調 查 報 告

壹、案由：據悉，位於雲林縣斗六市湖山里之山坡地，遭行為人刻意縮減開發面積，以簡易水土保持申報書，分批向雲林縣政府申請農業整坡，違規採取土石，疑該府疏於監督，放任開挖範圍擴大，涉有違失等情案。

案名：雲林斗六山坡地農業整坡案

圖2、坡度計算示意圖

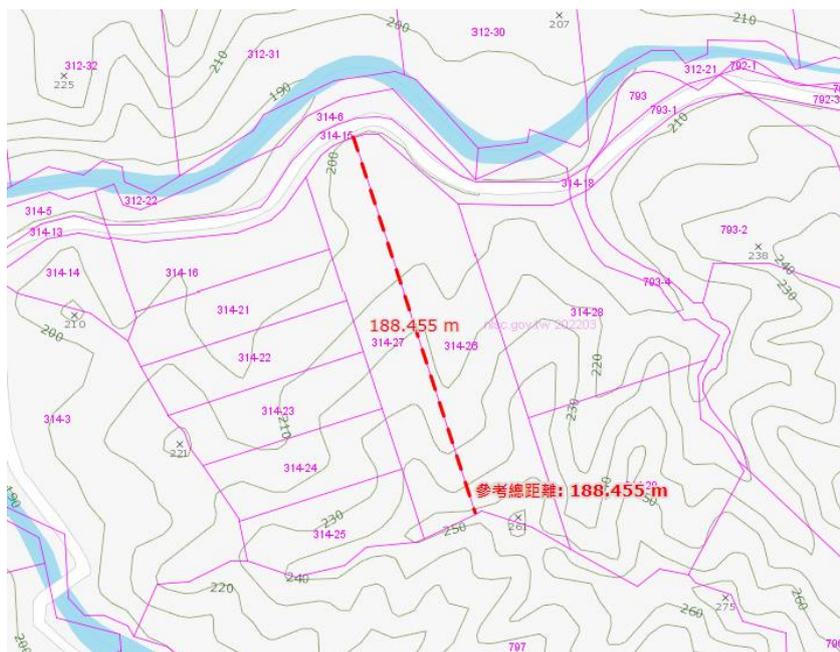
- 2、次按中耕除草係指在作物生育期中，利用鋤或中耕器在行株間加以淺耕，使土壤再變疏鬆，兼有除草效果，行政院農業委員會（下稱農委會）101年2月15日農授水保字第1011861123號函已有明示，其與本案係針對人力無法移除的既有竹木，採用挖土機等動力機械去除，兩者顯不相同。雲林縣政府認為本案如屬中耕除草作業，本免擬具簡易水土保持申報書送主管機關審核，其等既已自行提出簡易水土保持申報書，故無刻意縮減開發規模以規避提出水土保持計畫云云，核屬卸責之詞，不足採信。
- 3、再查，本院詢據雲林縣政府表示，申請簡易水土保持申報書時無須檢附坡度資料，因此並無系爭土地之坡度資料等語。本院爰至「地籍圖資網路便民服務系統」，以該兩案簡易水土保持申報書間之界線為例，測得其南北縱深約188公尺，等高線上所載之海拔高度從200公尺上升至250公尺，換算坡度約26.60%【計算式為： $(250-200) / 188 \div 26.60\%$ 】；並至「數值地形模型加值應用服務」平台，以該兩案簡易水土保持申報書之申請範圍為例，略估系爭土地範圍內，坡度超過三級坡者，其面積超過6成，足證當地地勢陡峻（如圖2、3）。

張、陳兩員係採用挖土機移除既有竹木，甚難不涉及坡面土壤開挖擾動，而且其等土地相鄰，中間未規劃緩衝帶或隔離綠帶，申請整坡面積合計高達3.97公頃，然而張員部分卻沒有任何排水防洪設施，陳員部分也只有兩條南北方向之臨時性土溝及兩座臨時性沉砂池，難以達到坡地安全之維護。據本院諮詢之專家學者即表示：「依原檢附農業經營計畫書應只是清除地物及竹木，照講不應該用到120型挖土機」、「水利處審查時，應依農業處同意之農業經營計畫，實質審查簡易水土保持申報書，不應忽視挖土機具出現之開挖整地樣態，而讓其審核通過」。

圖5、雲林縣政府109年12月31日會勘認定違規範圍示意圖

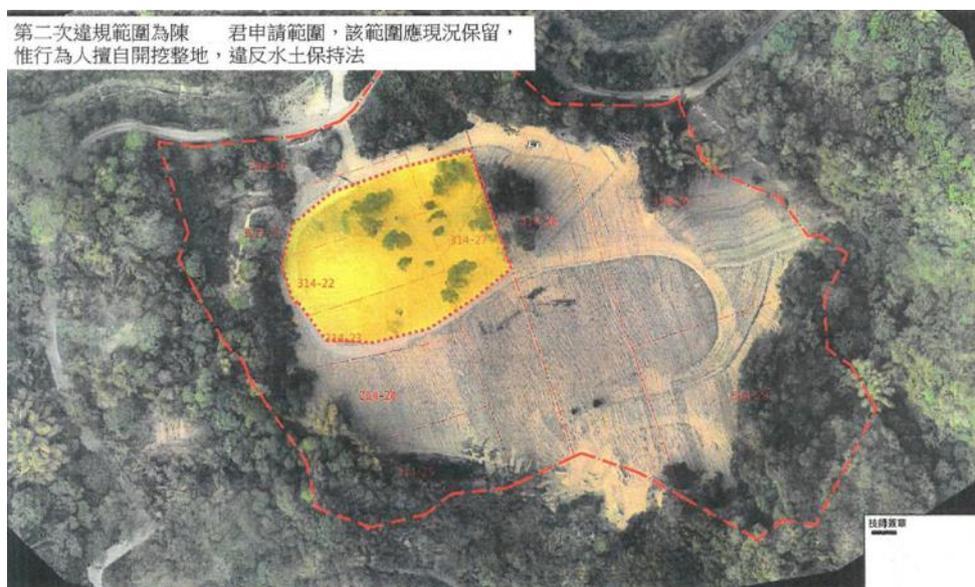
2、第2次則係雲林縣政府於109年12月31日前往勘查，會勘發現314-21、314-22、314-23及314-27地號等4筆土地，其已裸露範圍應鋪設黑網或恢復植生，未裸露範圍無規劃任何水土保持處理維護項目，應保持原有地形，惟現地擅自開挖整地，

超出水土保持處理維護計畫內容，有未擬具水土保持計畫進行整地，改變地形並設置平台等情事，違規面積約6,150平方公尺。該府原以110年3月3日府水土一字第1103708184號函，依水土保持法第23條第1項、第33條第1項第2款與雲林縣違反水土保持法案件裁罰基準等規定，裁處張員罰鍰12萬元。惟張員不服，向農委會提起訴願，經農委會110年7月7日訴願決定，原處分撤銷³。雲林縣政府嗣以110年11月19日府水土二字第1103742752號函，改以陳員未先擬具水土保持計畫，擅自從事開發作業，違規面積仍為6,150平方公尺，並改依水土保持法第23條第2項、第33條第1項第2款與雲林縣違反水土保持法案件裁罰基準，裁處陳員罰鍰12萬元。

(五)雲林縣政府就其認定之違規範圍，套繪如圖4、5。
